PROYECTO VENAO POINT

**PRIMERA
INFORMACION
ACLARATORIA
DEIA-DEEIA-AC-0029-
0902-2023**

Plano N°1: Areas a intervenir en este Estudio de Impacto Ambiental – Calles-Servidumbre Vial y Areas de Terraceria -corte y relleno) (Ver Anexo I)

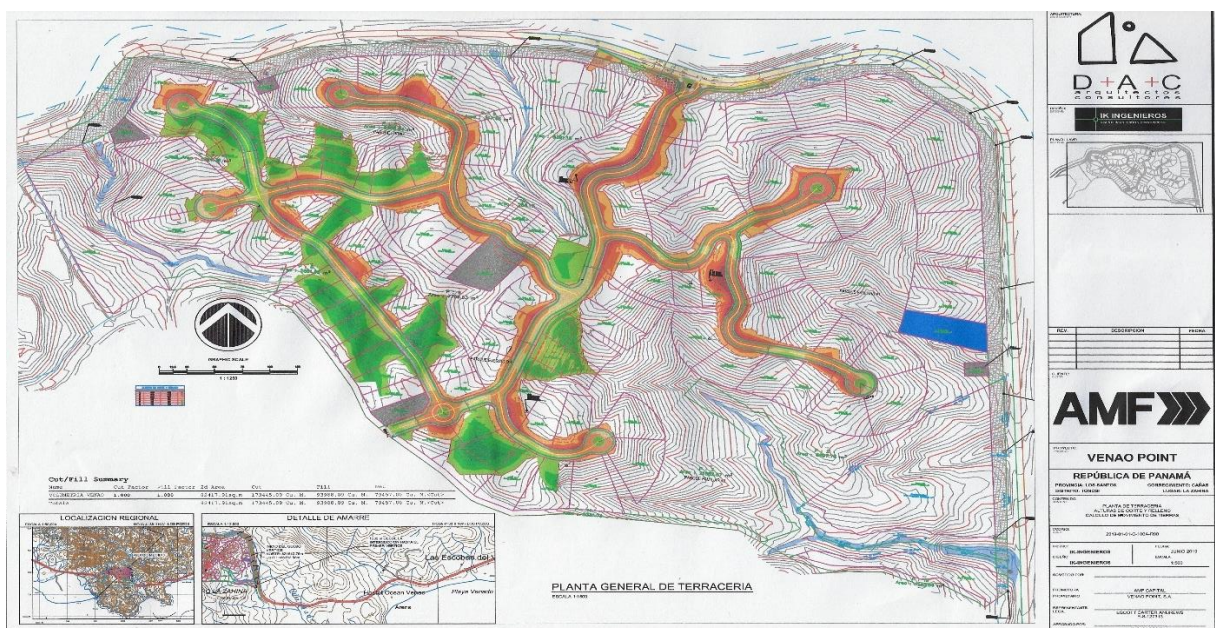
- a. Presentar el área total del proyecto el desglose de las superficies que serán intervenidas y las áreas destinadas para conservación, realizando la segregación de esta en función al tipo de cobertura vegetal a intervenir (Coordenadas y datum de referencia).

- b. Indicar la superficie a utilizar dentro del proyecto donde se aplicará el plan de revegetación,

- a. Desglose del Área de Construcción a realizar.

Debido al cronograma actual del Proyecto, para este estudio se contempla intervenir en primera instancia un Área de Construcción de **32,023.78 m²** el cual corresponde a Áreas de Calles y con una Servidumbre Vial de **22,858.86 m²**, y el Corte -Relleno para la Terracería Segura de **138,300.84 m²** haciendo un total a intervenir de **193,183.48 m²** para este estudio. Además, en esta etapa, se definirá de una forma física las siguientes áreas contemplada en el Anteproyecto Aprobado por el Ministerio de Vivienda y Ordenamiento Territorial según Resolución **794-2020 del 16 de Diciembre 2020**:

Plano N°2: Ubicación de los Cuerpos Hídricos existentes dentro del Polígono del Proyecto-2023

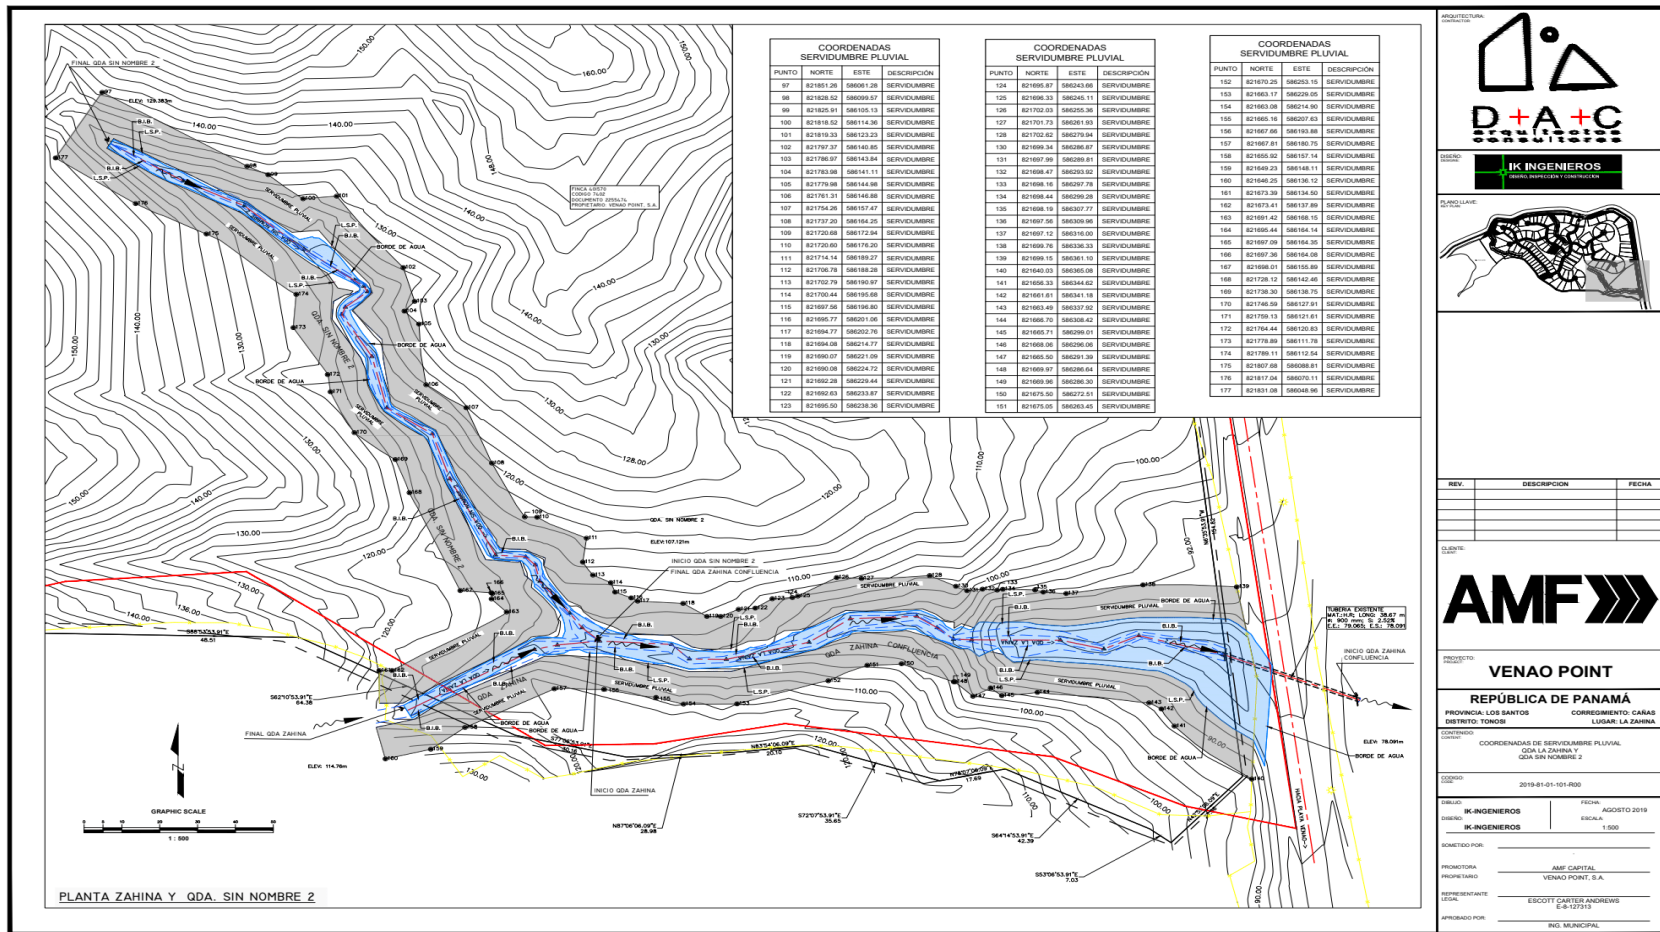
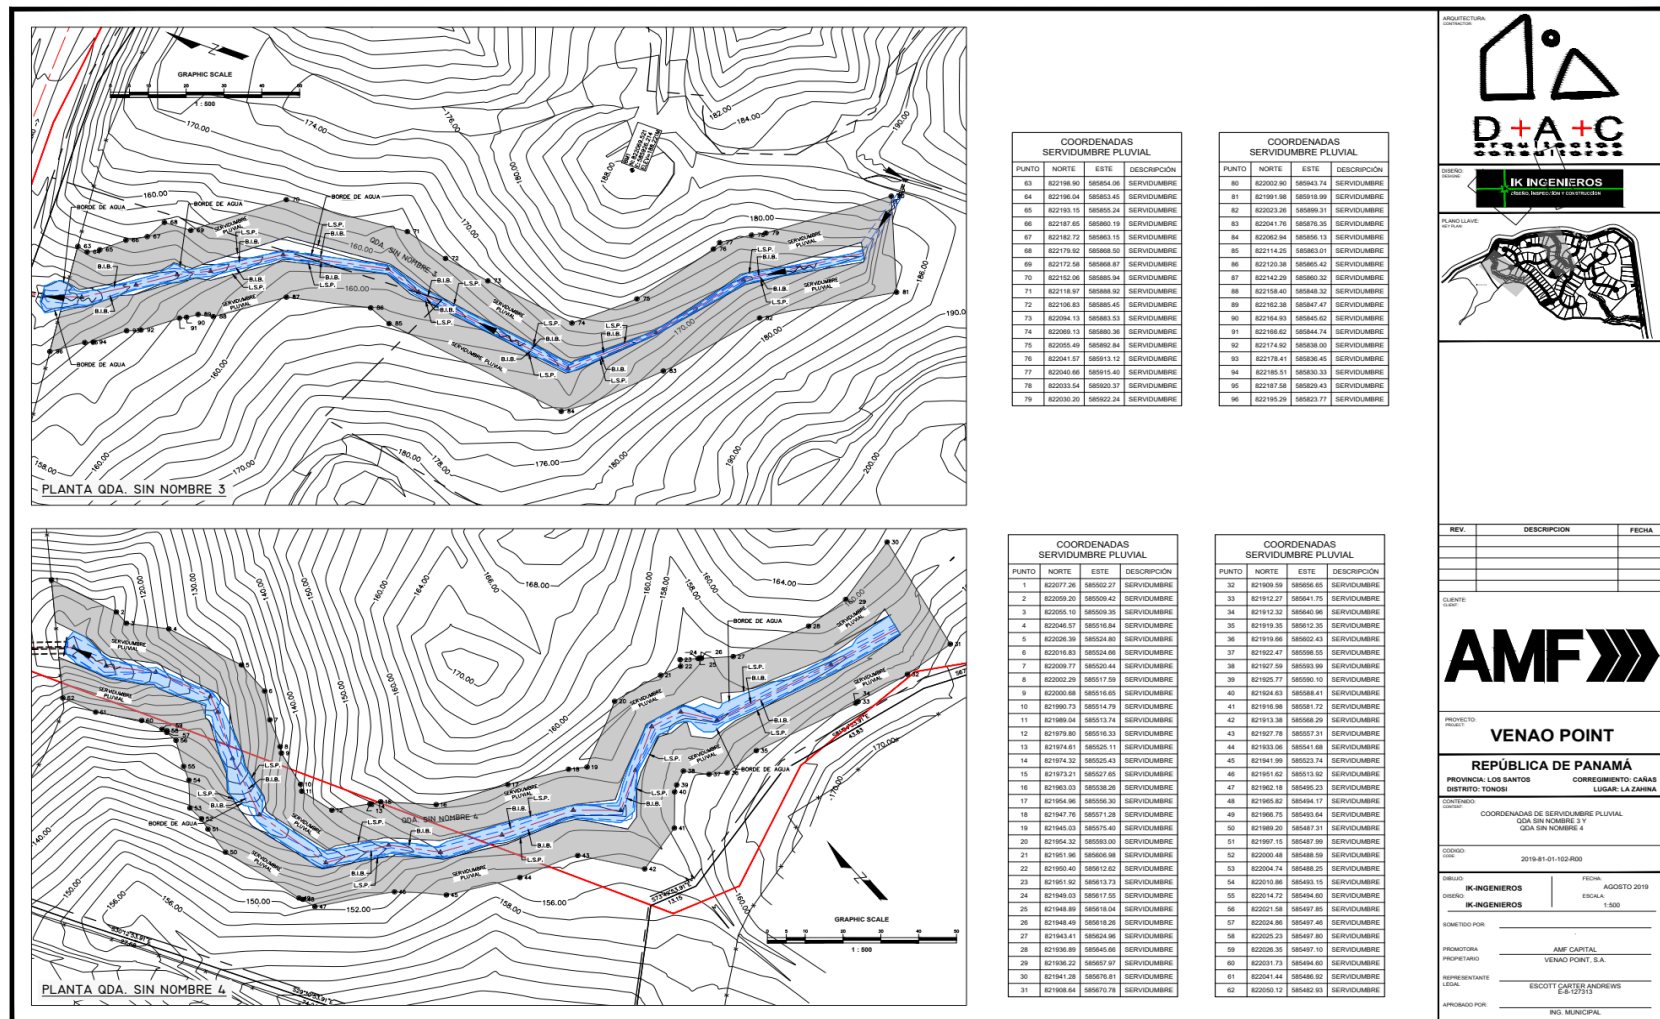
- d. Presentar plano del polígono del proyecto donde se visualice de manera clara las fuentes hídricas con sus respectivos ancho **(cuerpos de agua superficial e incluir los ojos de agua)** con su correspondiente servidumbre de protección, en concordancia con lo establecido en el artículo 23 y 24 de la ley 1 de 3 de febrero de 1994.

- e. Presentar el Plano del anteproyecto integrando los cuerpos hídricos con su servidumbre y el radio de protección de los afloramientos de agua identificados, en cumplimiento a la ley forestal.

a. Se encuentran 5 Cuerpos Hídricos Intermitentes en el Proyecto Venao Point

- d. El Plano del Polígono del Proyecto está en el Anexo III. Además, en el punto de Proponemos las Coordenadas de Protección las cuales se marcarán físicamente, al momento de construir las vialidades del proyecto.
